제 목 : 춘천JCT RAMP-B와 중앙고속도로 접속부
배수처리 검토

강 원 건 설 사 업 소
춘천 ~ 동홍천기술자문단

기술검토건명	춘천JCT RAMP-B와 중앙고속도로 접속부 배수처리 검토		
공 구	제1공구	검 토 구 분	도 로
검 토 기 간	2005. 9. 15. ~ 2005. 9. 20	검 토 자	오 관 식
		담 당 자	황 영 규
근 거 공 문	구 두 지 시	회 신 공 문	용마(홍천) 제 2005 - 043 호

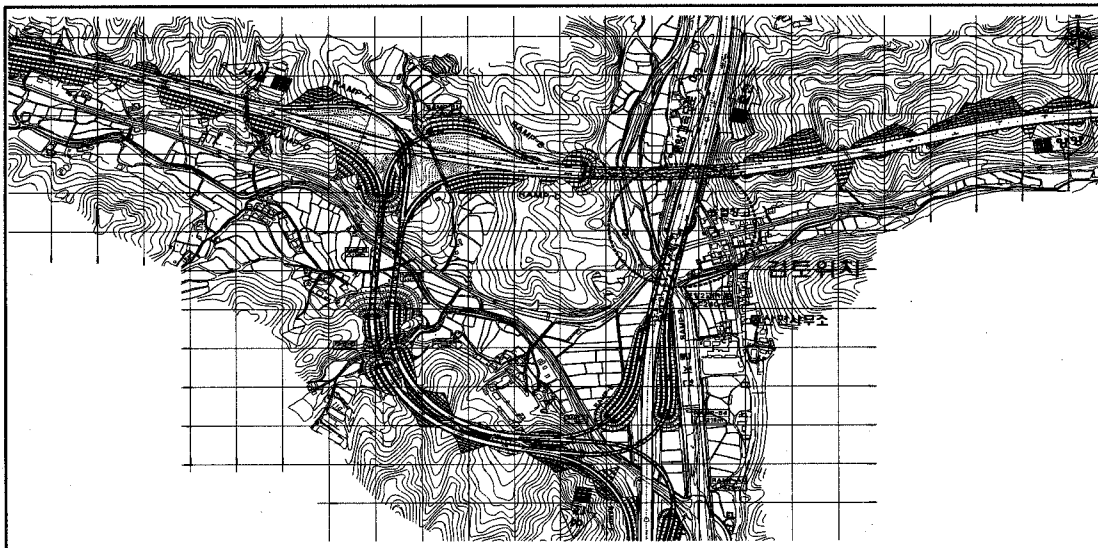
- 춘천JCT B연결로의 중앙고속도로(춘천방향)본선 접속구간은 지장물이설을 피하고자 본선 기존교량에 연결로 교량을 붙여서 설계하였으나 형하고(4.8m) 확보에 따른 주형의 높이 차이로 인하여 인접토공부의 편경사 접속구간 120m가 본선과 역구배(최대35cm 단차)가 되어 배수처리 방안을 마련하여야 함에도 이를 고려하지 않고 본선 측대와 연결로 측대 사이를 역구배 포장하는 것으로 설계함에 따라 노면배수도가 일부 차도부에 형성되어 주행 차량의 안전을 저해할 우려가 있는바 본선 길어깨 폭이 유지되도록 갈매기 표지구간만 포장면을 역구배로 하고 차로규제봉을 설치하는 방안 등 검토조치 요함

2) 춘천JCT RAMP-B와 중앙고속도로 접속부 설계현황

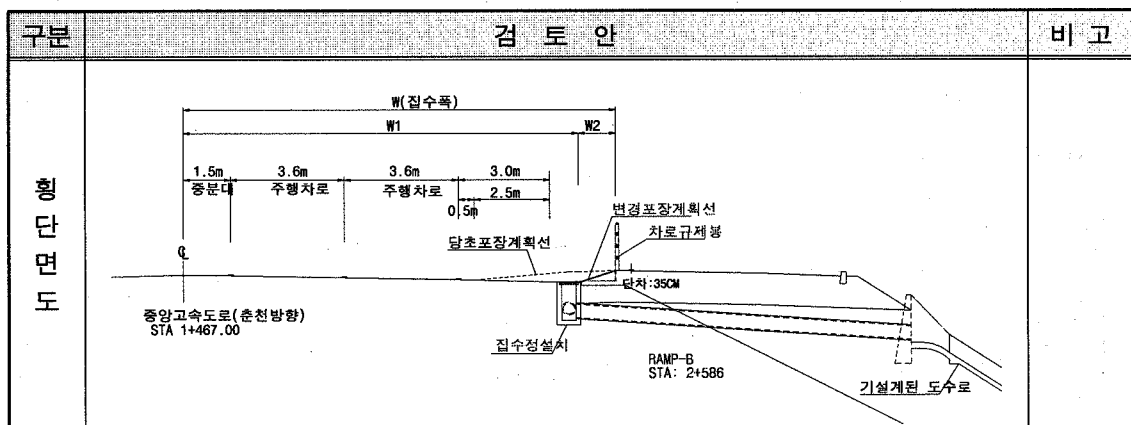
- 상기 접속부 현황과 같이 중앙고속도로와 RAMP-B의 갈매기 차로부 접속처리를 길어깨 측대에서 접속처리함에 따라 중앙고속도로 노면배수로가 차도부에 형성되어 주행차량의 안전에 위험성이 내포됨.

1) 횡단면도

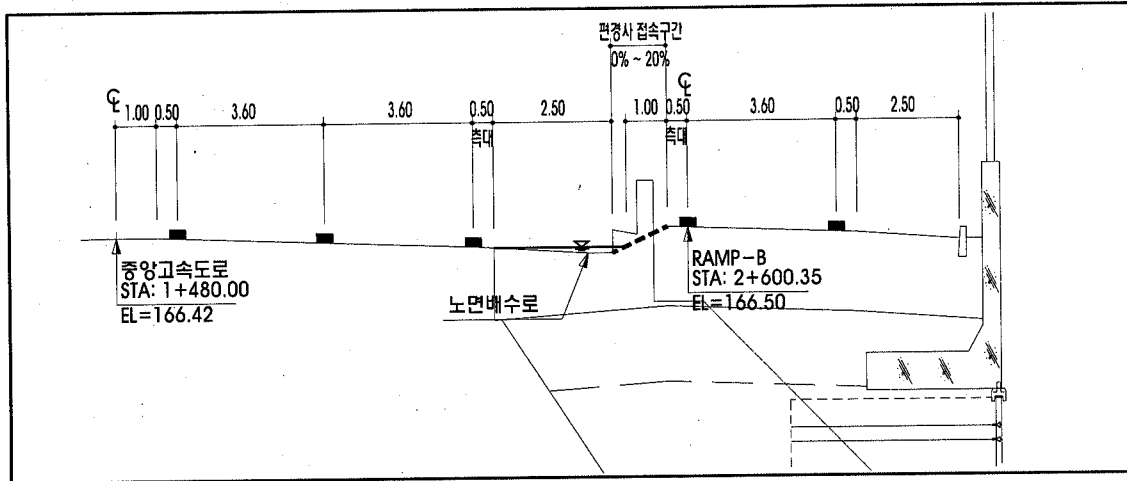
$\therefore Q_d = 0.043 \text{ m}^3/\text{sec} < Q_i = 0.102 \text{ m}^3/\text{sec}$ 이므로 차도부로의 월류는 없으며, NOSE부에
집수정 및 횡배수관을 설치하여 배수처리 가능함.

- 본 검토구간은 기존 중앙고속도로에 접속되는 연결로 구간으로 현 지형상황을 감안할 때 연결로 종단선형을 조정하여 노면배수로를 확보하는 것은 도로 기하구조상(조양2교 RAMP-B교 하부 국도5호선 시설한계) 어려움이 예상되므로 설계사 검토안의 갈매기부 횡단경사를 조정하는 것이 타당할 것으로 사료됨.
- 길어깨 끝단에서 접속처리 할 경우 접속경사가 최대 20%로 갈매기 차로부로 진입 하는 차량의 안전을 고려하여 교통안전 대책(가드레일, 차로규제봉 등 설치)이 필요할 것으로 판단됨.
- 안전시설물 설치시, NOSE부에서의 가드레일 설치는 주행차량의 시거확보를 방해하는 요인이 있으므로 설계사 검토안의 차로규제봉 설치가 적정할 것으로 판단되며, 또한, 주행차량의 시인성 향상과 차로이탈시 차로복귀를 유도할 수 있도록 차선마킹부에 도로 표지봉이나, 돌출형 차선도색을 설치하여 주행안전을 도모하는 것이 바람직 할 것으로 사료됨.
